Vleermuiscompensatie

Merodegraf & [REDACTED]

Samengesteld 1 februari 2023

armuiscompensatie - Merodegraft

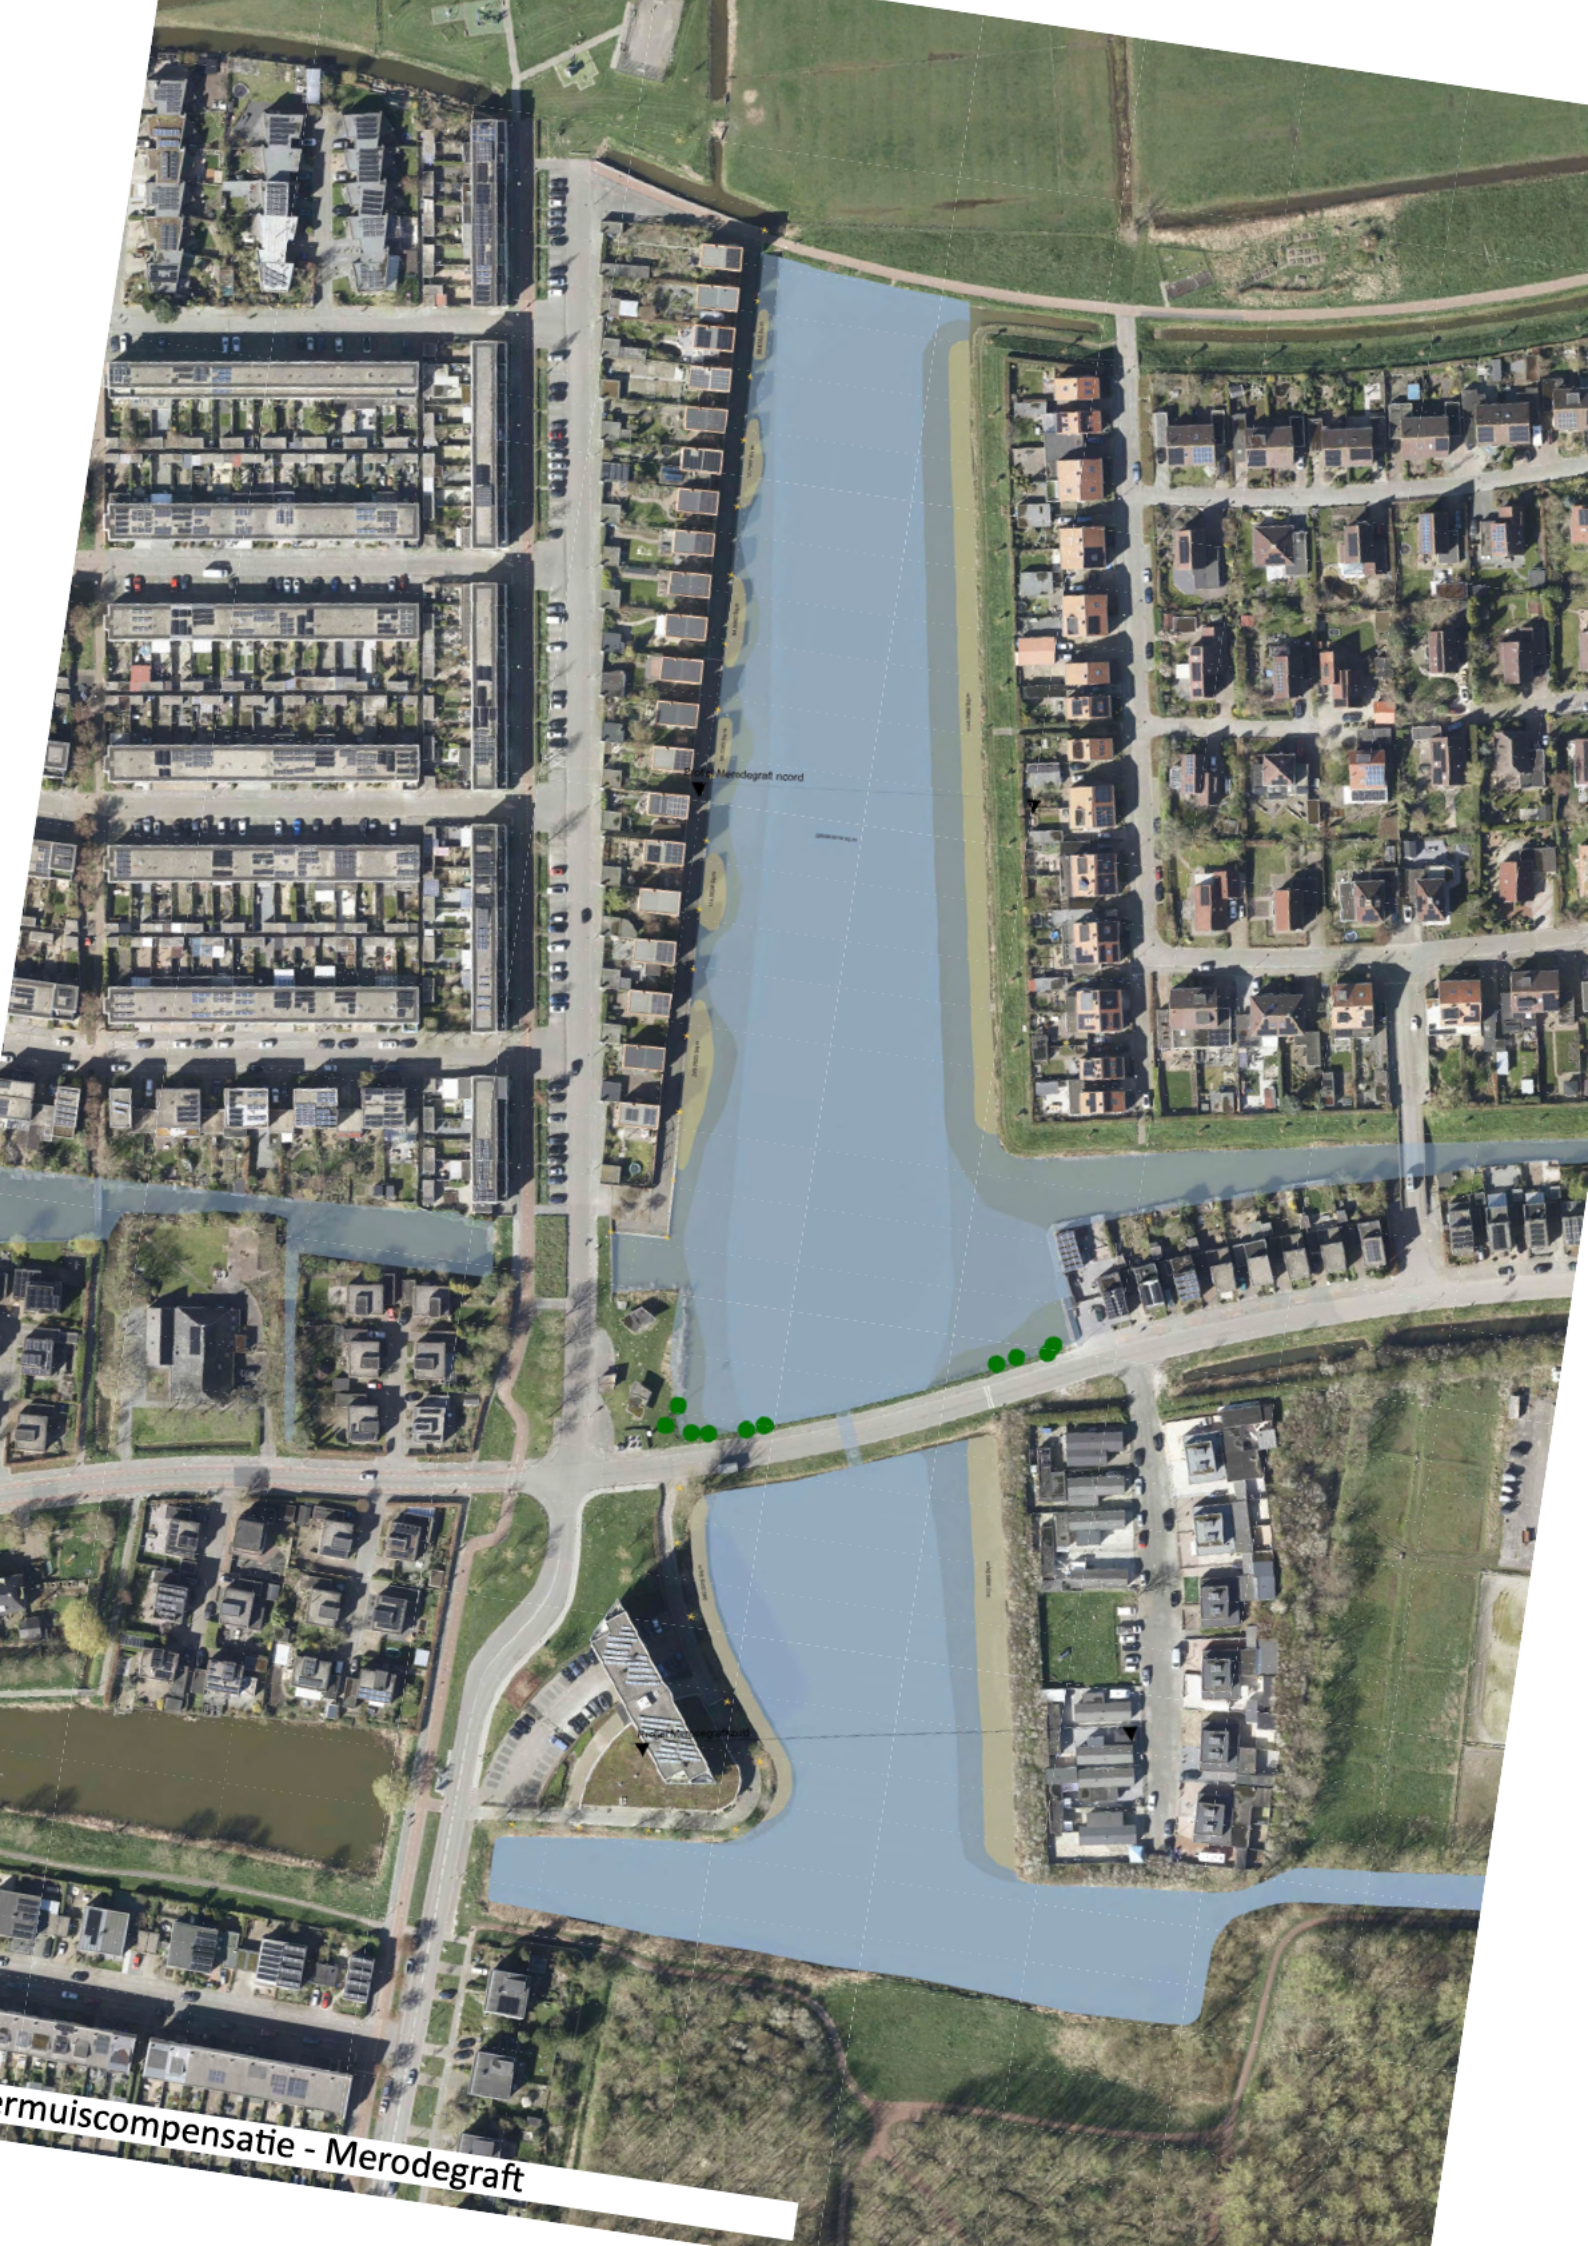
aanpassingen 8-1-2024:

- Verlengen compensatie Merodegraft
- Toevoegen heesters zuidzijde Merodegraft
- [REDACTED]
- Personages profielen aangepast

Aanpassingen 1-2-2024

- Toevoeging Merodegraft zuid
- Waterdiepte natuurvriendelijke oever westzijde Merodegraft van 0,5m-0,7m naar 0,3m-0,5m diep ivm beplanting
- Plantensoorten benoemd
